Zweiter Bericht
der vom Hamburger Energienetzbeirat am 29.11.2018 eingesetzten
Arbeitsgruppe zur „Ausgestaltung der Ersatzlösung für das HKW Wedel“

(zur Sitzung des Energienetzbeirats am 23.1.2020)

2. Bewertung der im Klärwerk Dradenau geplanten Abwasser-Wärmepumpe

Bild 1: Indikative Wärmegegestehungskosten der Abwasser-Wärmepumpe ohne Systeme einbindung in Abhängigkeit von der jährlichen Wärmemenge für zwei verschiedene Anteile von Strom aus der KWK-Anlage

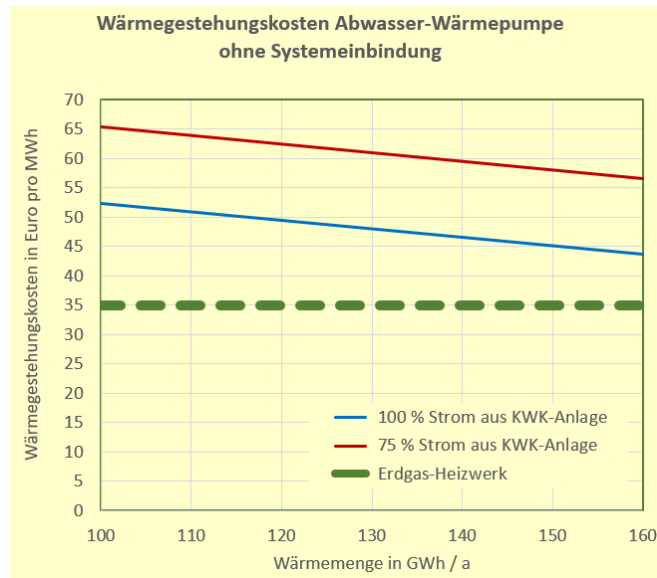
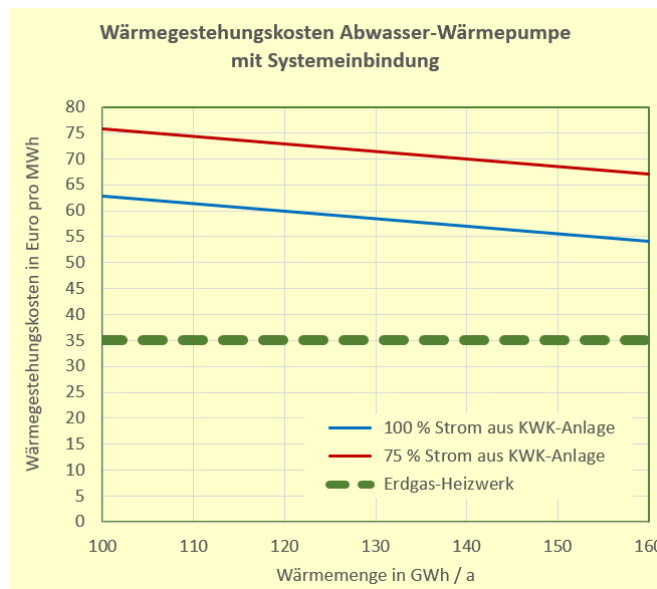
Bei höheren jährlichen Einsatzzeiten (6000 h statt 4000 h) sind die Wärmegestehungskosten der Abwasser-Wärmepumpe mit reinem Strom aus der KWK-Anlage niedriger als bei geringeren (Bilder 1 und 2). Da sie aber auch hier erheblich oberhalb der Wärmegestehungskosten eines neuen Erdgas-Heizwerks liegen, wird die Abwasser-Wärmepumpe bei einem optimierten Betrieb des gesamten Fernwärmesystems nahe an der Mindestabnahme von 100 GWh/a eingesetzt werden. Dazu trägt auch bei, dass die Wärme von der Abwasser-Wärmepumpe nach Abschnitt 2.3 wenig klimafreundlich ist.

Der Einfluss eines Anteils von Strom aus dem Stromnetz lässt sich anhand der Bilder 1 und 2 abschätzen, in denen Wärmegegestehungskosten für 75 % und für 100 % Strom aus der KWK-Anlage dargestellt sind. Je höher der Anteil des Netzstroms ist, desto höher liegen die Wärmegegestehungskosten über den in Tabelle 1 angegebenen Werten.

Je höher die jährlich von der Abwasser-Wärmepumpe gelieferte Wärmemenge ist, desto größer wird der Anteil von Strom aus dem Stromnetz sein. Daraus folgt, dass das Absinken der resultierenden Wärmegegestehungskosten mit zunehmender Jahres-Wärmemenge weniger ausgeprägt sein wird, als in den Bildern 1 und 2.

Bild 3: Indikative Wärmegestehungskosten ohne Systemeinbindung für ein Altholz-Heizwerk in Abhängigkeit vom Brennstoffpreis einschließlich Reststoffentsorgung für zwei verschiedene Leistungen und zwei verschiedene Laufzeiten.

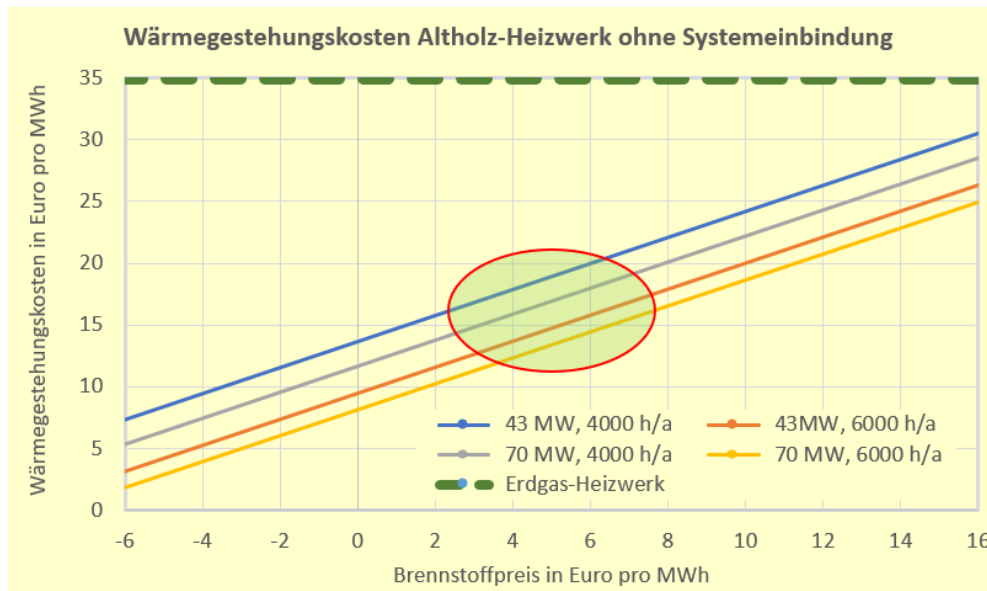
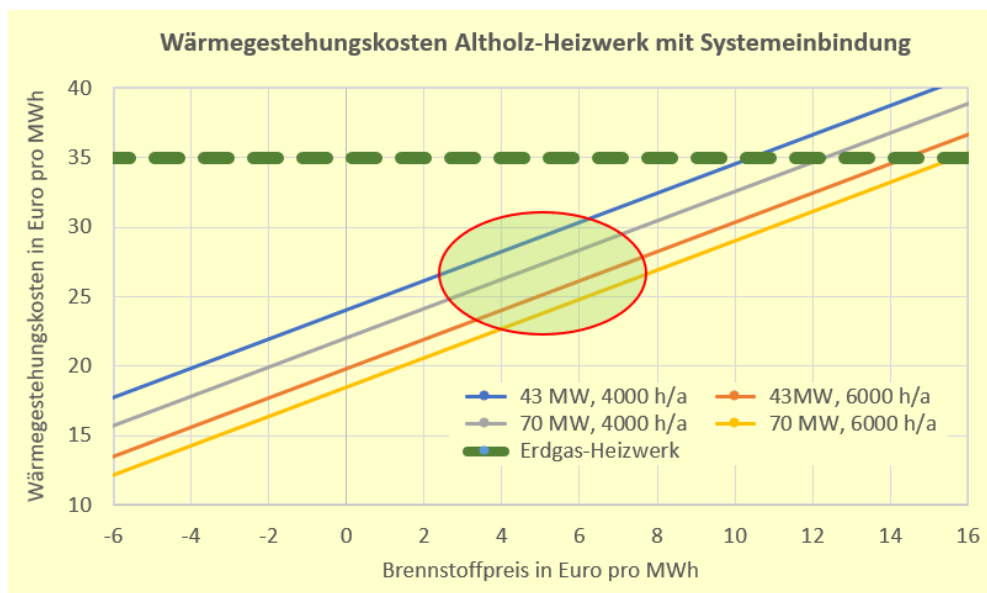
Die indikativen Wärmegestehungskosten für ein **Altholz-Heizwerk** in Tabelle 4 und Bild 3 liegen erheblich tiefer als die ökonomische Grenze von 35 €/MWh, auch bei Berücksichtigung der Systemeinbindung. Das gilt auch für starke Abweichungen vom Brennstoffpreis von 5 € pro MWh, zu dem die Werte in Tabelle 4 gehören (Bild 3).

Bild 5: Indikative Wärmegestellungskosten ohne Systemeinbindung für ein Altholz-Heizkraftwerk in Abhängigkeit vom Brennstoffpreis einschließlich Reststoffentsorgung für zwei verschiedene Feuerungswärmeleistungen und zwei verschiedene Laufzeiten

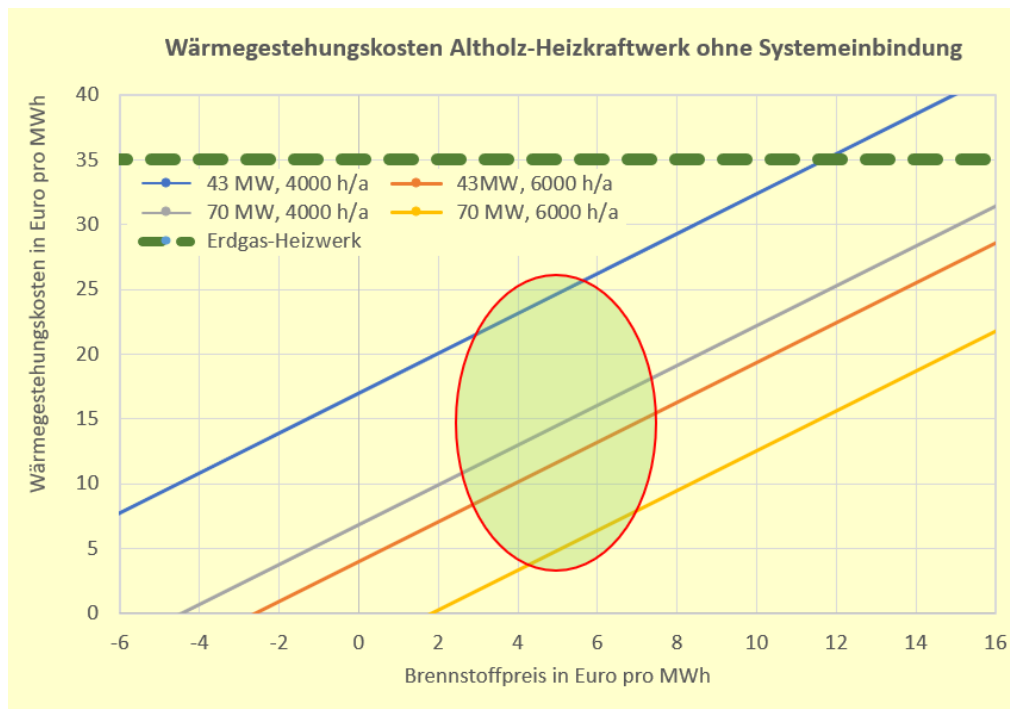
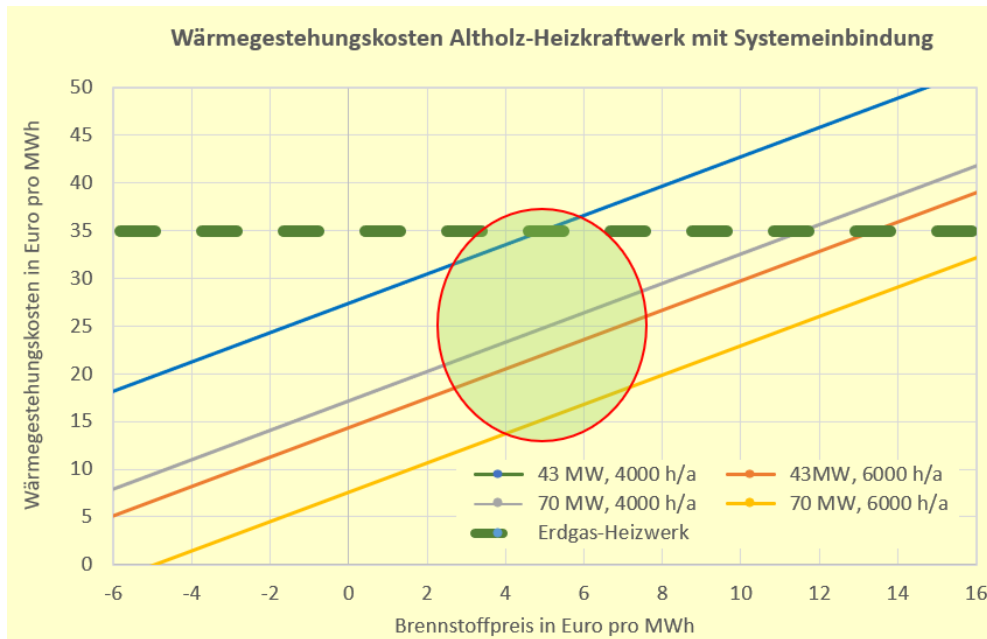
Die Wärmegestehungskosten ohne Systemeinkbindung liegen auch für das bewertete Altholz-Heizkraftwerk deutlich unterhalb der ökonomischen Grenze von 35 €/MWh. Eine Einstufung als klimaneutral ist akzeptabel.
